シルバー製ミニチュア管使用4球ポータブルスーパー受信機(3 Way)型(1R5–1T4–1S5–3S4)

（無線と実験 1957/4）

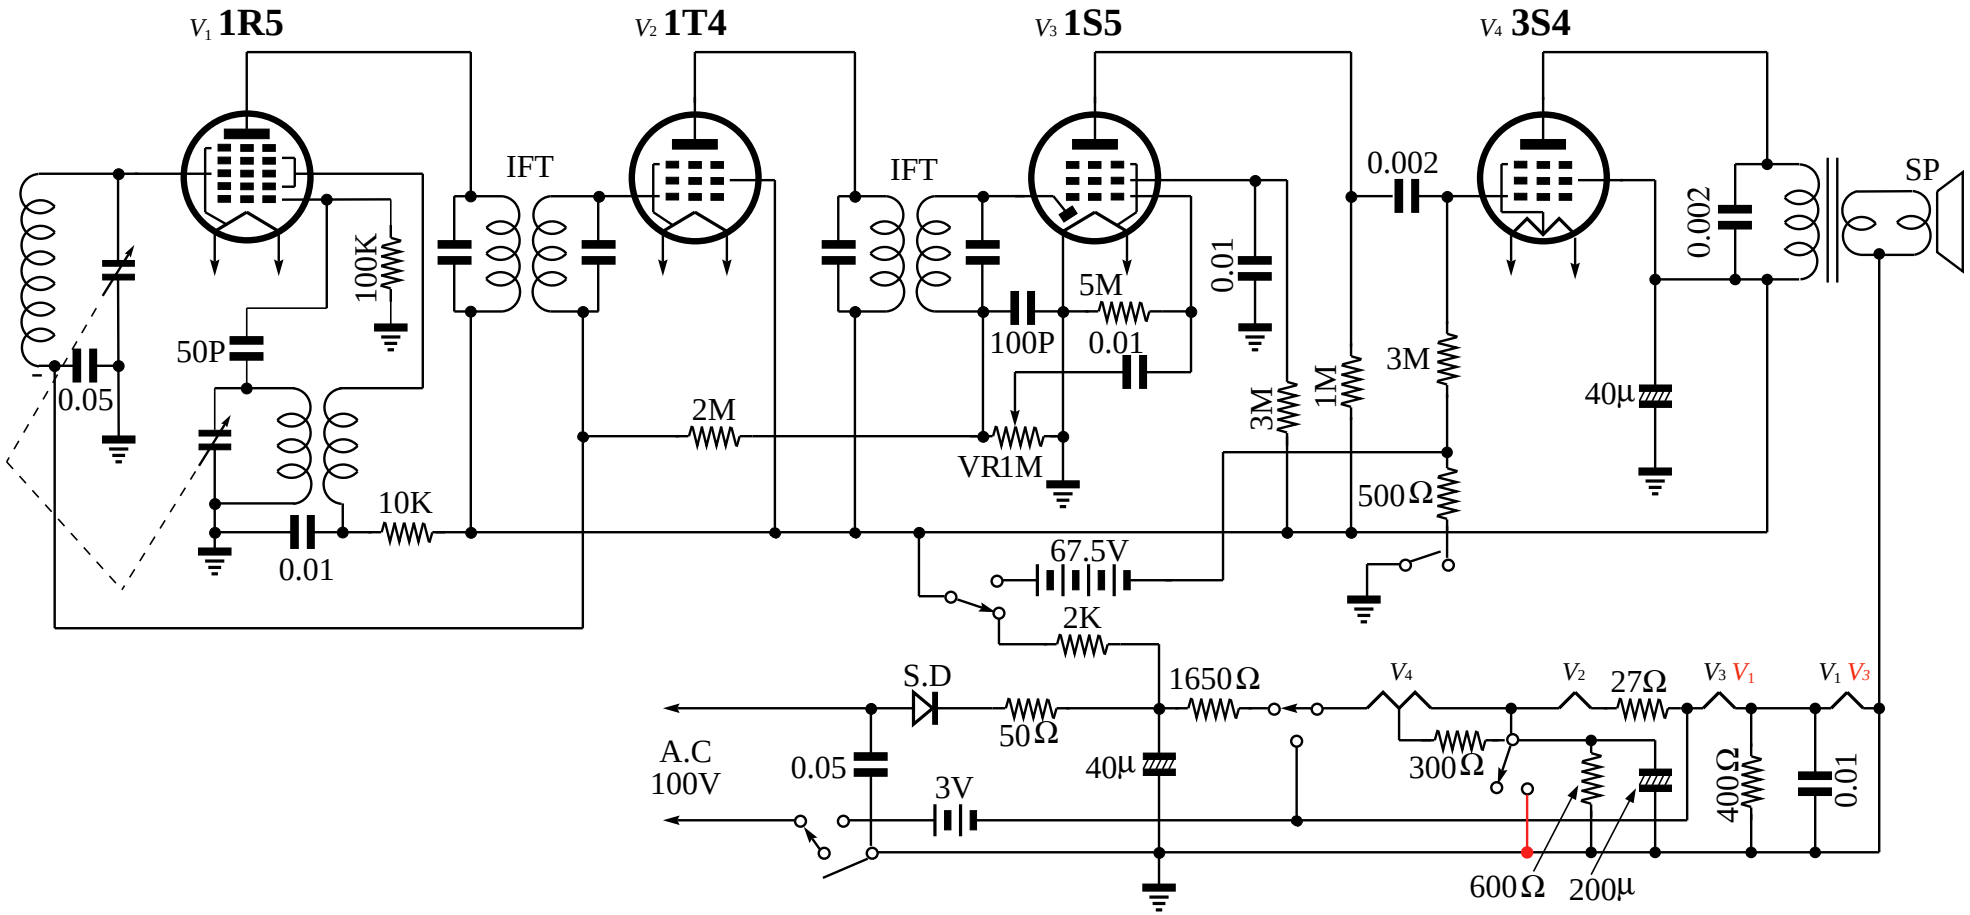
- ヒーターの接続は原図の通りであるが、赤字で記入してあるのが正しいかもしれない。
- 600Ω 抵抗の左側のスイッチの一方は原図では結線されていないが、赤線のように結線するのが正しいようである。
- 3V の乾電池は極性が逆に描かれている可能性がある。
- 2 極スイッチ、3 極スイッチはそれぞれ連動スイッチと思われる。
